使用前検査申請書の変更について

原発本第 251 号
令和 2 年 11 月 13 日

川内原子力発電所第2号機

工事の工程に関する説明書

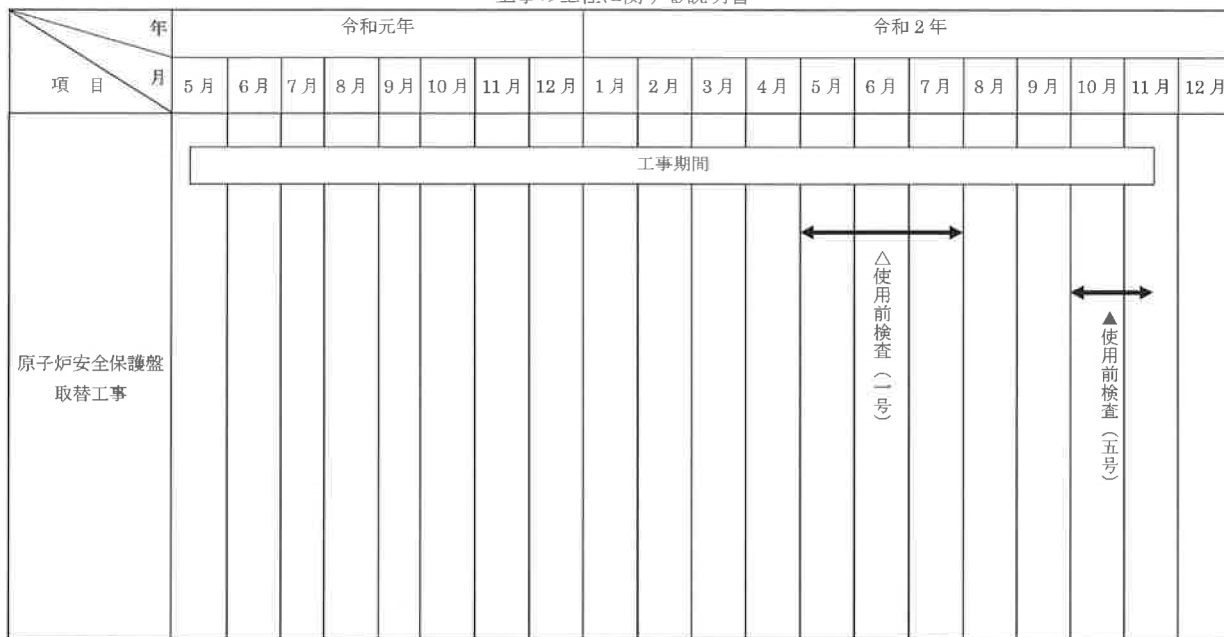
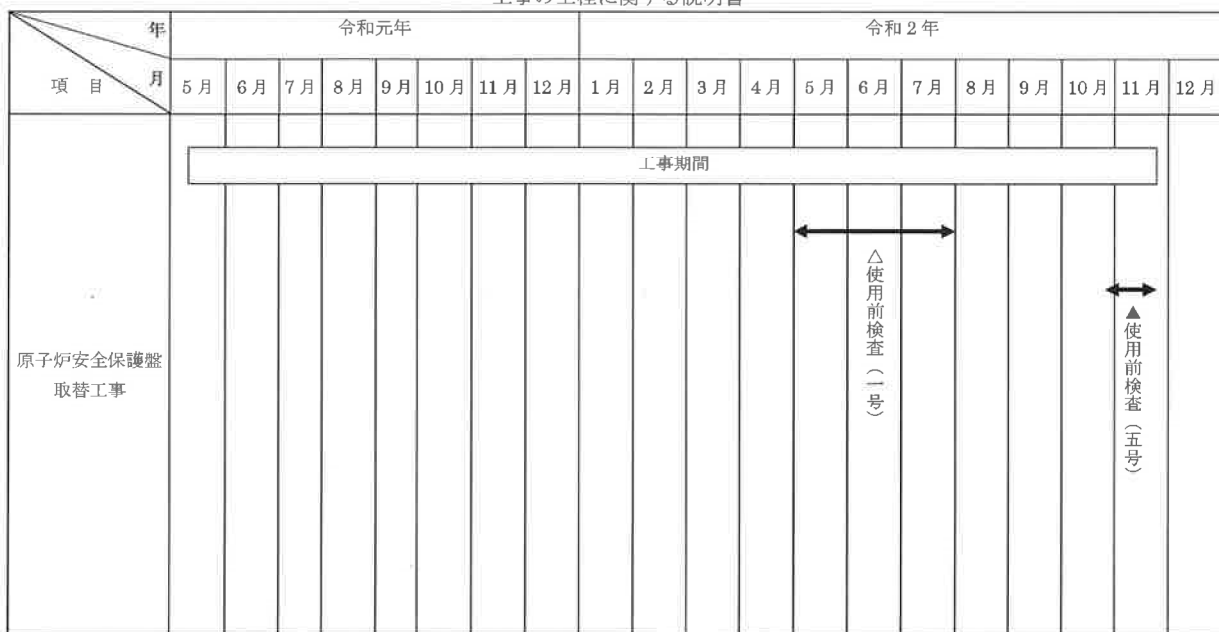
変更の内容	川内原子力発電所第2号機 計測制御系統施設及びその他発電用原子炉の附属施設の改造の工事	
	(変更前)	
	検査を受けようとする工事の工程、期日及び場所	工事の工程 工事の計画に係る全ての工事が完了した時（五号） 期日 自 令和2年 10月 12日 至 令和2年 11月 16日 場所 川内原子力発電所
	申請に係る発電用原子炉施設の使用の開始の予定時期	令和2年 12月 16日
	(変更後)	
	検査を受けようとする工事の工程、期日及び場所	工事の工程 工事の計画に係る全ての工事が完了した時（五号） 期日 自 令和2年 10月 26日 至 令和2年 11月 18日 場所 川内原子力発電所
申請に係る発電用原子炉施設の使用の開始の予定時期	令和2年 12月 18日	
変更の理由	川内原子力発電所第2号機原子炉安全保護盤取替工事の工事の工程を見直したことに伴い、「検査を受けようとする工事の工程、期日及び場所」及び「申請に係る発電用原子炉施設の使用の開始の予定時期」を変更する。

変更前

変更後
